改善箇所説明図

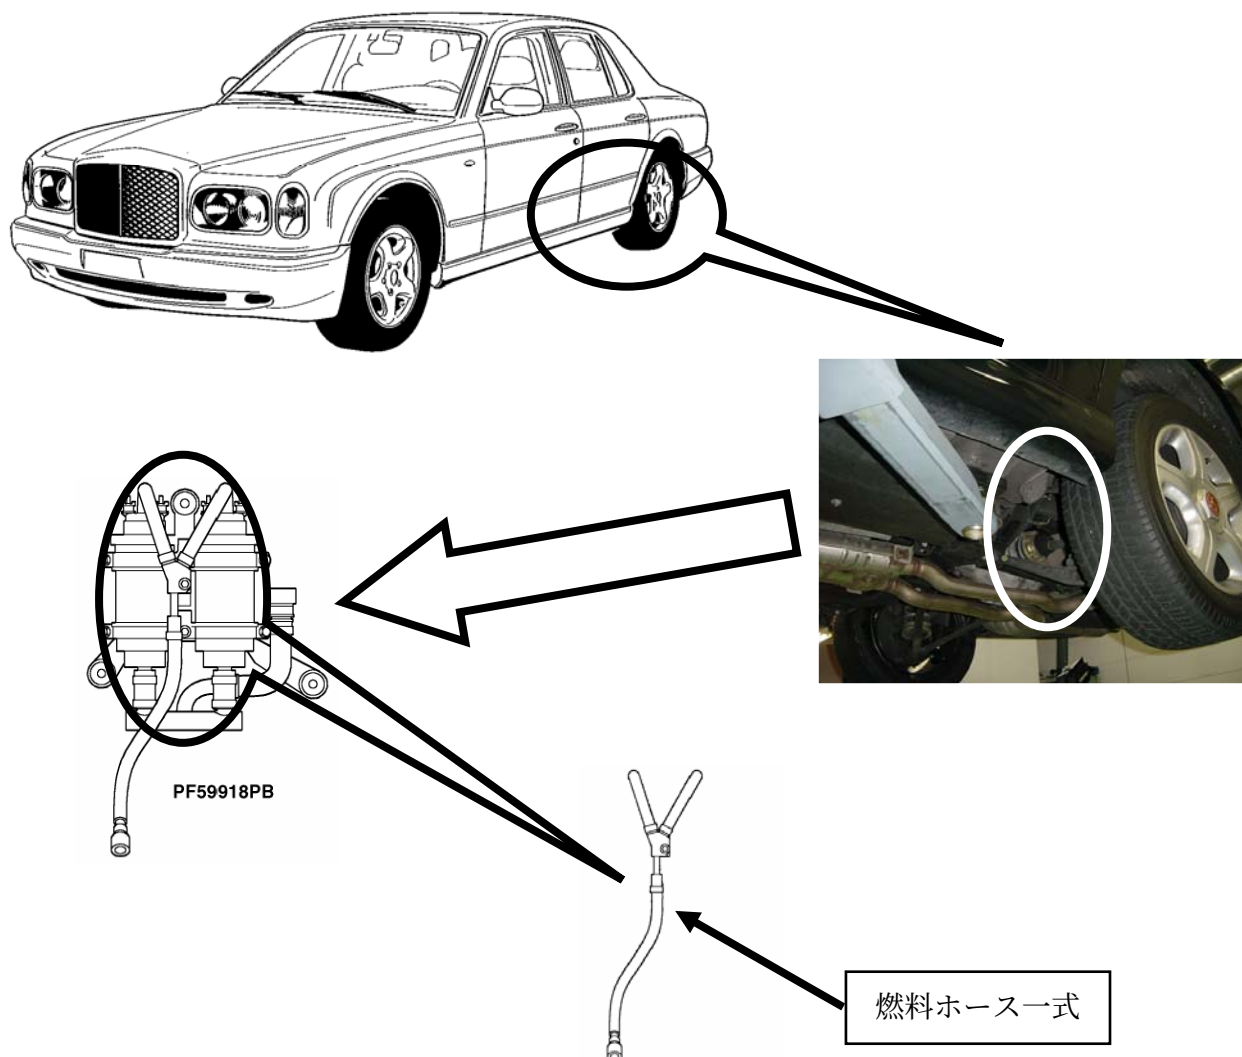
基準不適合状態にあると認める構造、装置又は性能の状況及び原因

燃料ポンプの異音対策として改良型の燃料ホースを取り付けられた車において、燃料ホースの成形加工が不適切なため、使用中に当該燃料ホースの曲げ部および接続部に亀裂が入るものがある。そのため、そのまま使用を続けると、最悪の場合、燃料が漏れるおそれがある。

改善措置の内容

全車両、燃料ホース一式を対策品と交換する。

エンジンルーム内後方右側の右図で示す位置にベントレーロゴマークおよび RE05/01 と書かれた対策済を示すラベルを貼り付ける
